Rapport de l'Inspection des installations classées

Visite d'inspection du 25/08/2025

Société MOBIDECOR

Références : 20250826-RAP-DAEN0964
Code AIOT : 0006102671

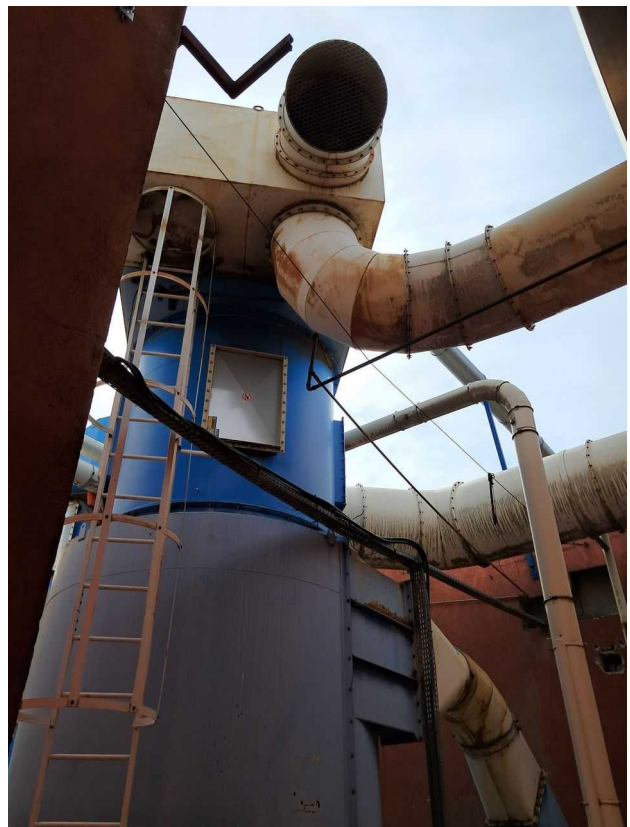
L'exploitant n'a pas réalisé de mesures d'émissions de poussières suite aux modifications des systèmes de dépoussiérage.

Aucune mesure des rejets de poussière n'a été transmise. L'exploitant indique n'avoir pas réalisé de mesures de poussières sur ses 3 exutoires (1 cyclone et 2 filtres à manches).

L'exploitant doit réaliser les mesures d'émissions de poussières sur ses 3 exutoires liés à l'activité de travail du bois et transmettre les résultats à l'inspection d'ici le 31/12/2025.
